**AVIS RELATIF À LA PROTECTION
CONTRE LES EVENTUELS EFFETS NOCIFS ET NUISANCES
PROVOQUÉS PAR LES RAYONNEMENTS NON IONISANTS
GÉNÉRÉS PAR DES ANTENNES ÉMETTRICES STATIONNAIRES**

Commune : CHARLEROI - Exploitant : PROXIMUS

Référence exploitant : 71MSM_00

Rapport n° 1274 / 2025

Figure 1 : Vue en plan des lieux de séjour et des points de contrôle

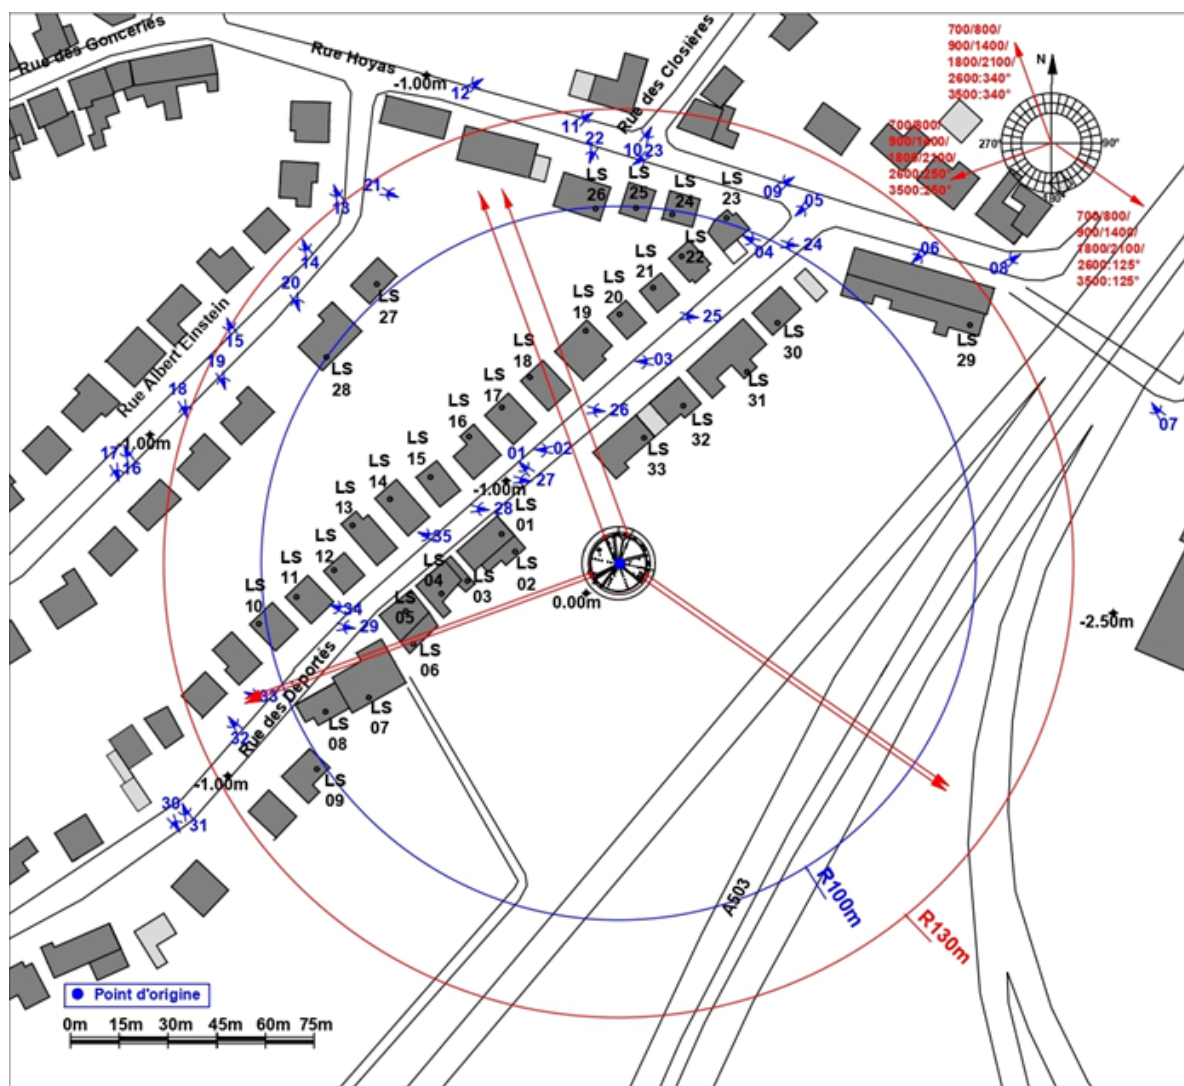
Les fréquences d'émission, la puissance rayonnée par chacune des antennes et leur gain permettent de déterminer le rayon de la zone à analyser. Tout dépassement de la limite par installation est exclu en dehors de cette zone. Le tableau 2 reprend les 35 LS² pour lesquels l'indice d'exposition est le plus élevé. Les différentes colonnes indiquent :

- le numéro du point de contrôle repris sur un des plans de la figure 1;
- le numéro du LS dans lequel se trouve le point de contrôle de la 1^{ère} colonne ;
- l'atténuation d'obstacle prise en compte pour le calcul de l'indice d'exposition dans le LS ;
- le résultat du calcul de l'indice d'exposition.

En ce qui concerne les antennes de l'installation mentionnées dans le tableau 1, la distance maximale à laquelle la limite pourrait être atteinte, à l'extérieur, est égale à 102,9 m. S'il n'y a pas de LS à une distance inférieure, les antennes respectent forcément la limite d'immission.

Dans le cas des LS situés à l'intérieur des bâtiments, une atténuation d'obstacle est prise en compte et il en résulte que la distance maximale à laquelle la limite pourrait être atteinte se réduit à 75,4 m.

Figure 2 : Vue en plan des installations d'antennes dans un rayon de 300 mètres autour de l'installation faisant l'objet de la demande d'avis

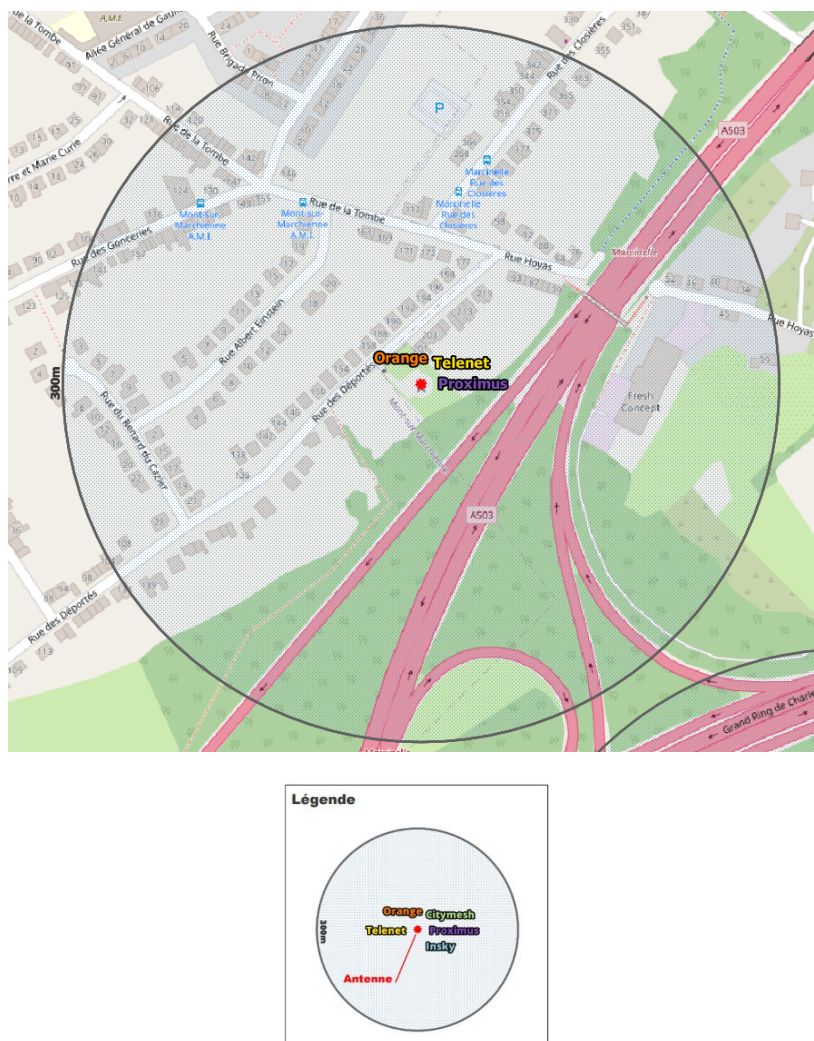
Le plan en projection verticale de la figure 2 indique la localisation des installations d'antennes émettrices stationnaires visées par le décret et situées dans un rayon de 300 mètres autour de l'installation référencée dans le paragraphe 2 et localisée au centre du cercle. Les données de localisation de ces antennes et les avis correspondant sont accessibles via le cadastre en ligne des antennes émettrices stationnaires⁸. Les installations prises en compte dans l'évaluation du respect de la limite cumulative sont les installations d'antennes émettrices déclarées en service par l'exploitant à la date du présent avis, à l'exception de l'installation référencée dans le paragraphe 2 et éventuellement d'autres installations ayant fait l'objet d'une demande d'avis à la même date et qui sont situées à l'intérieur de la zone de 300 mètres de rayon.

- c) dans tous les autres cas, il a été vérifié que la limite cumulative définie à l'article 4, §2 du décret n'est pas dépassée dans les lieux de séjour sur base du nombre d'installations localisées dans la zone d'évaluation de 300 mètres de rayon représentée dans la figure 2, de leur localisation ainsi que des données inscrites dans la figure 1 et au paragraphe 4 du présent avis et dans les avis attestant le respect de la limite par installation ou de la limite abrogée de 3 V/m relatifs aux autres installations reprises dans la figure 2.

Compte tenu des considérations ci-dessus, il apparaît que l'intensité du rayonnement électromagnétique généré, dans les lieux de séjour situés dans un rayon de 300 mètres autour de l'installation référencée dans le paragraphe 2, par l'ensemble des antennes émettrices stationnaires de l'ensemble des exploitants du même site d'antennes émettrices stationnaires respecte la limite fixée à l'article 4, § 2 du décret.
